Fontenay-aux-Roses, le 28 février 2018

**Avis/IRSN N° 2018-00052****Objet :** ESRF - Déchets activés de l'European Synchrotron Radiation Facility (ESRF) à Grenoble**Réf. [1] Lettre ASN CODEP-LYON-2017-027886 du 26 septembre 2017****[2] Lettre ASN CODEP-LYON-2017-038606 du 26 septembre 2017**

Figure 3 : Plan de coupe d'une chambre à vide (plage verticale 1,65 cm à 1,85 cm, charge totale de 400  $\mu\text{C}$ , temps de refroidissement d'un mois)

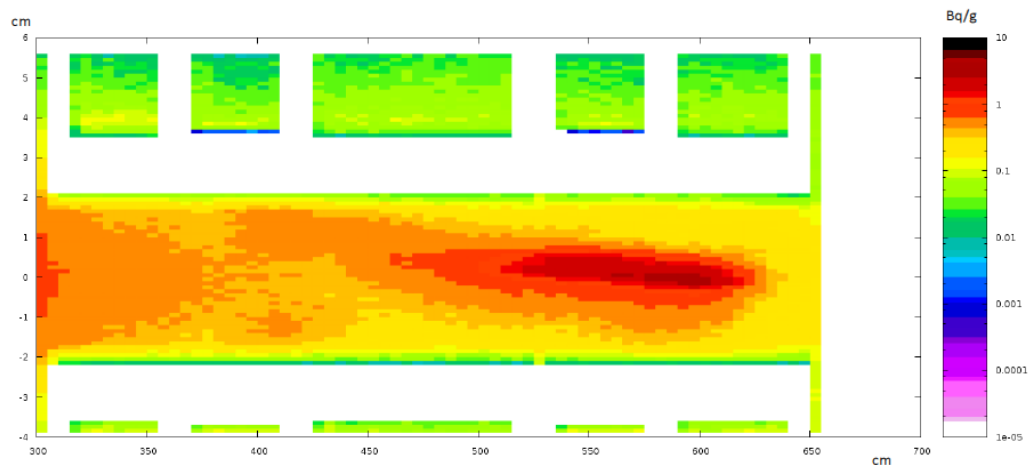
A partir de cette modélisation, l'ESRF a présenté différents plans de coupe du tronçon permettant de visualiser les niveaux d'activité de chacun de ses composants (cf. exemple en figure 3). L'activation étant proportionnelle au taux de perte du faisceau, ces plans de coupe ont été réalisés pour différents taux, à savoir 1%, 10% et 100%, pour un temps de refroidissement d'un mois. A cet égard, il convient de souligner que les pertes maximales mesurées par l'ESRF (cf. figure 4) sont de l'ordre de 30% pour deux cellules particulières et inférieures à 10% pour les autres et que l'activation est également
